BOLETIM TÉCNICO DPAT XXX/09 – (XXXXXXX)

ASSUNTO: A) C.J DIFERENCIAL TRASEIRO / SISTEMA LUBRIFICAÇÃO FORÇADA
B) SISTEMA LUBRIFICAÇÃO FORÇADA

A) C.J DIFERENCIAL TRASEIRO / SISTEMA LUBRIFICAÇÃO FORÇADA (BX 6.180)

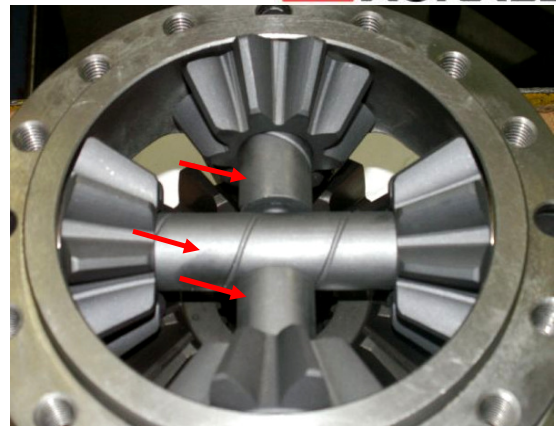
Informamos modificações no sistema de transmissão – cj diferencial traseiro (cj diferencial traseiro com sistema de lubrificação forçada), para o **Trator Agrale BX 6.180**.

MOTIVO: Liberação do novo cj diferencial, com sistema de lubrificação forçada.

SISTEMA DA TRANSMISSÃO – DIFERENCIAL		
8013.104.806.00.0	Cj diferencial completo (R)	
Peças novas do Cj diferencial traseiro	- 8013.104.801.00.1 Arruela esférica (R)	04 peças
	- 8013.104.802.00.9 Pino do diferencial (R)	01 peça
	- 8013.104.803.00.7 Pino do diferencial (R)	02 peças
	- 8013.104.804.00.5 Bucha elástica (R)	04 peças
SISTEMA DA TRANSMISSÃO – ACIONAMENTO DO CÂMBIO		
8013.104.805.00.2	Tubo de lubrificação (R)	01 peça
4101.055.015.04.6	Pf oco C8 znam (R)	01 peça
4014.010.020.00.3	Anel vedação A14x18 (R)	01 peça

8013.104.801.00.1 Arruela esférica (4)

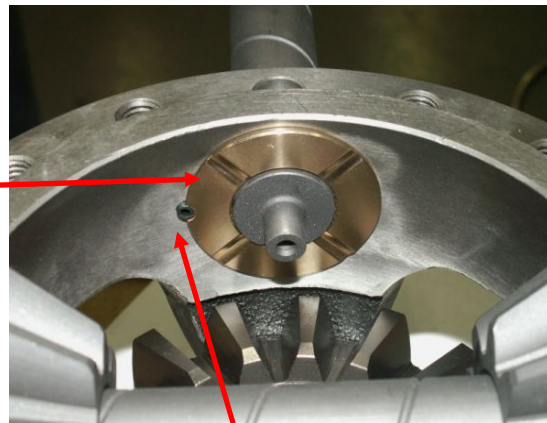
- 8013.104.802.00.9 Pino diferencial (1)(maior)
- 8013.104.803.00.7 Pino diferencial (2)(menor)

Montar pinos na posição para baixo, sentido das janelas de entrada de óleo

8013.104.804.00.5 Bucha elástica (4)

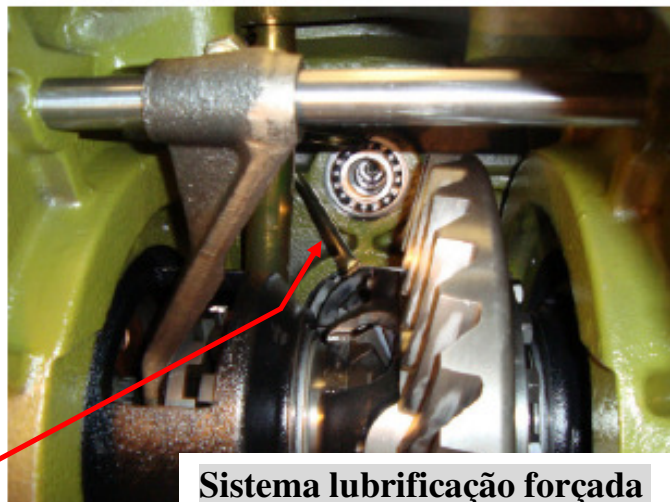
OBS: Os pinos do diferencial deverão estar montados com os rebaiços na posição para baixo, no sentido das janelas de entrada de óleo para o diferencial, sendo que os chanfros deverão ficar direcionados para o tubo de lubrificação das engrenagens
